INFORMACIÓN DE SERVICIO

Sustitución de una polea tensora manual por una semiautomática

Modelos: Transit

Nº de artículo: 531 0504 10

Figura 1: 531 0504 10 – Polea tensora semiautomática

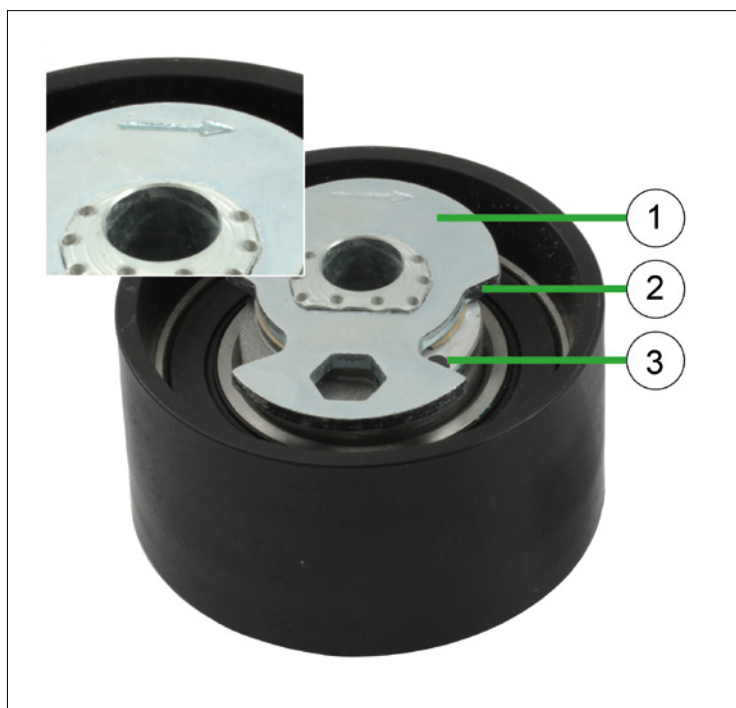
Hasta ahora se utilizaba una polea tensora manual para la correa de distribución del vehículo indicado anteriormente. Esta polea tensora se ha sustituido por la polea tensora semiautomática 531 0504 10, que además forma parte de los kits 530 0143 10 y 530 0144 10.

El procedimiento de montaje de la nueva polea tensora es idéntico al de la anterior. A diferencia de la polea tensora manual, en este caso hay que tensar la correa dentada con ayuda de una llave hexagonal.

Para tensar la correa dentada, se debe girar la placa tensora (1) con la llave hexagonal hasta que el borde (2) de la placa tensora cubra la mitad del orificio (3).
